Mission régionale d'autorité environnementale
CENTRE - VAL DE LOIRE

Avis délibéré

**Construction d'une centrale photovoltaïque au sol à
l'aérodrome du Blanc sur la commune du Blanc (36)**

N°MRAe 2022-3962

Figure 2 : plan de masse final du projet de centrale photovoltaïque (source : étude d'impact page 192)

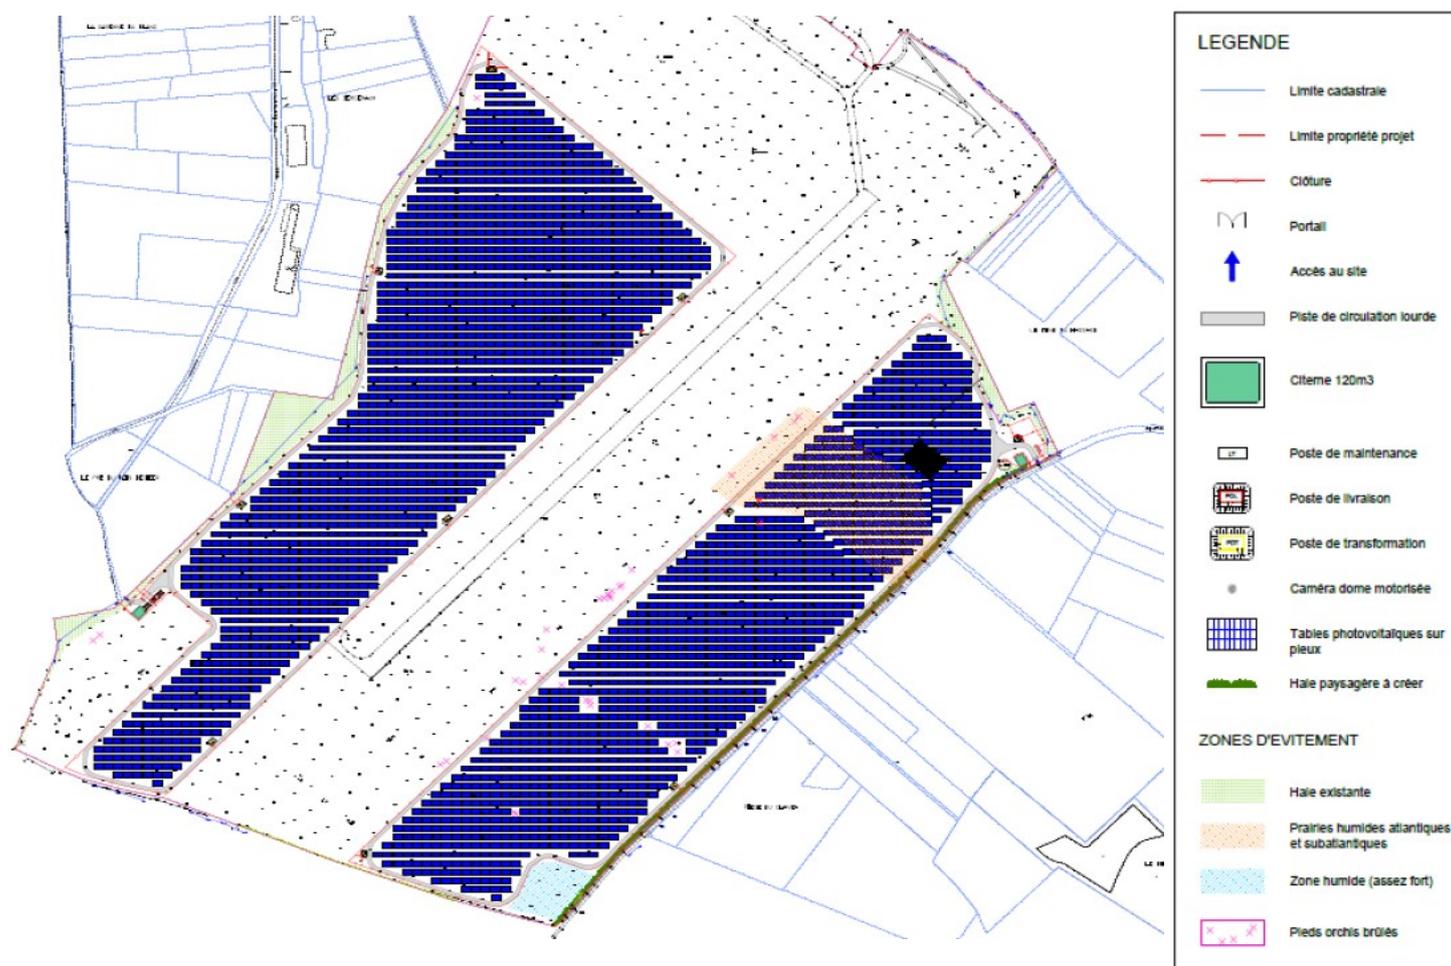
Afin d'aboutir à une évaluation complète de tous les effets directs et cumulés du projet, la présentation du projet devra clarifier le linéaire et la localisation des toutes les tranchées à réaliser à l'intérieur du site. Concernant les travaux à l'extérieur du site, le choix des modalités de raccordement du parc photovoltaïque au poste de raccordement n'apparaît pas définitivement arrêté.

L'autorité environnementale recommande de compléter l'étude d'impact par une évaluation des incidences des modalités de raccordement du projet au réseau susceptibles d'être mises en œuvre³.
